DES. EDGARDO	DATA 24/11/76	USADO EM TD-7218	EVADIN
VERIF.	DATA 29/11/76	MATERIAL	
APROV.	DATA 30/11/76	ACABAMENTO	
ESCALA	TÍTULO: DESENHO ESQUEMÁTICO		SUBST. CODIGO 903 721 80 1

OBS - PRODUCTO NACIONAL, NÃO USE ESQUEMA ANTERIOR

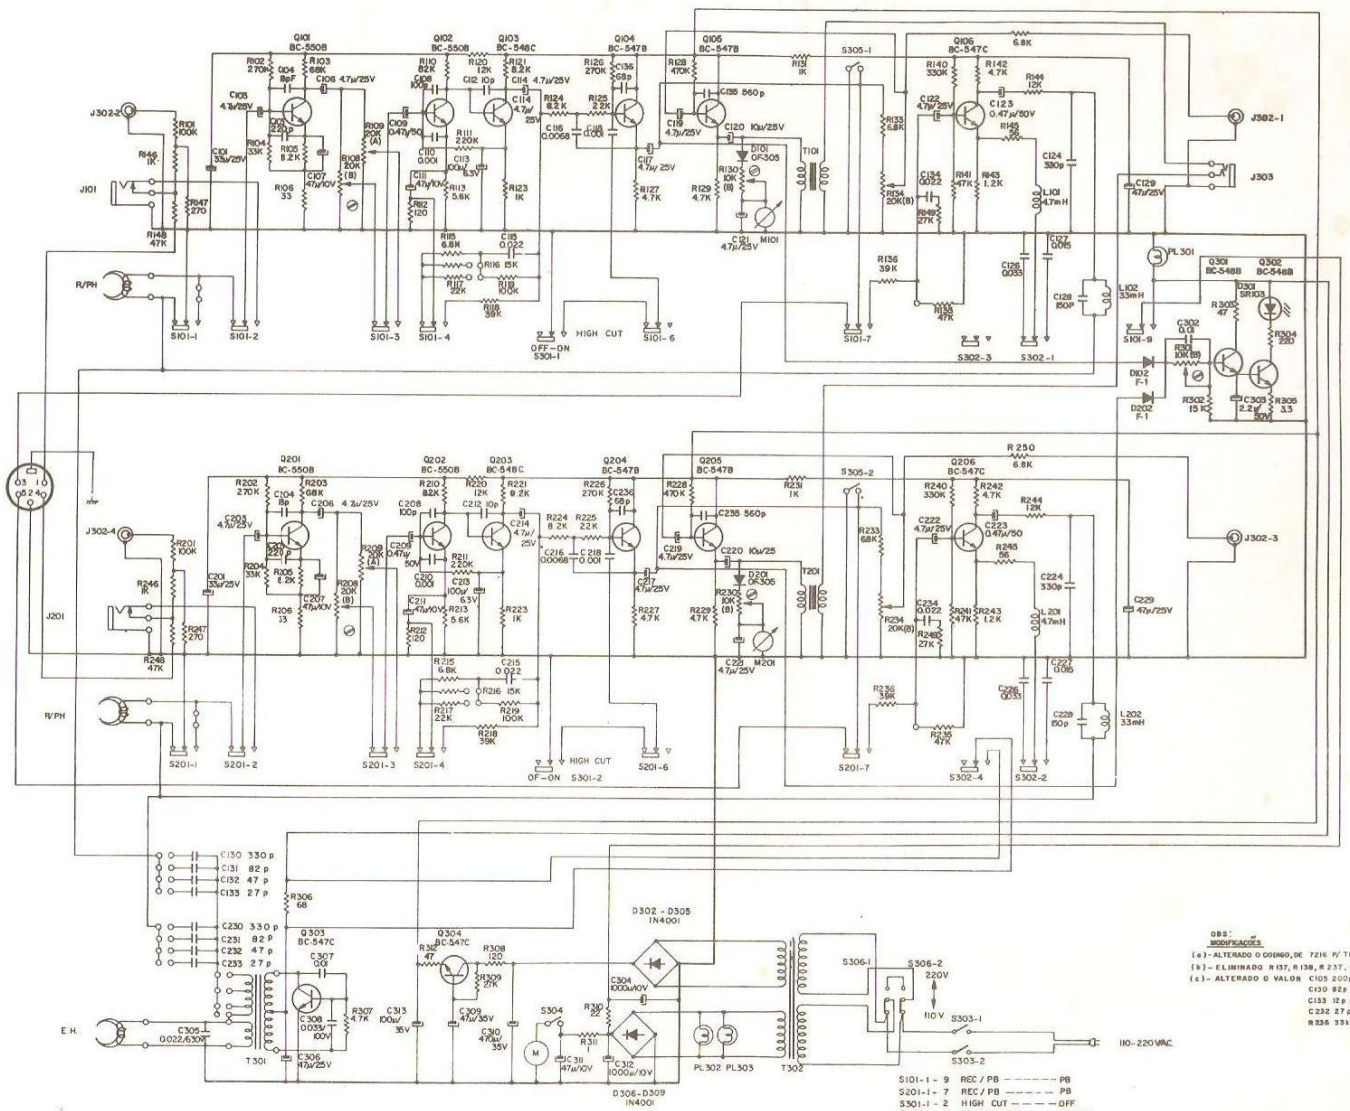
OBS:
MODIFICAÇÕES
(a) - ALTERADO O CODIGO, DE 7216 P/ TD-7218, DATA 29 03 77
(b) - ELIMINADO R137, R138, R237, R238, FUSÍVEL F-301, DATA 21-07-77
(c) - ALTERADO O VALOR C105 200p p/220p, C205 200p p/220p, C130 82p p/330p, C131 47p p/82p, C132 27p p/47p, C133 12p p/27p, C230 82p p/330p, C231 47p p/82p, C232 27p p/47p, C233 12p p/27p, R136 33k p/39k, R236 33k p/39k, R302 6.8k p/15k, DATA 21 07 77
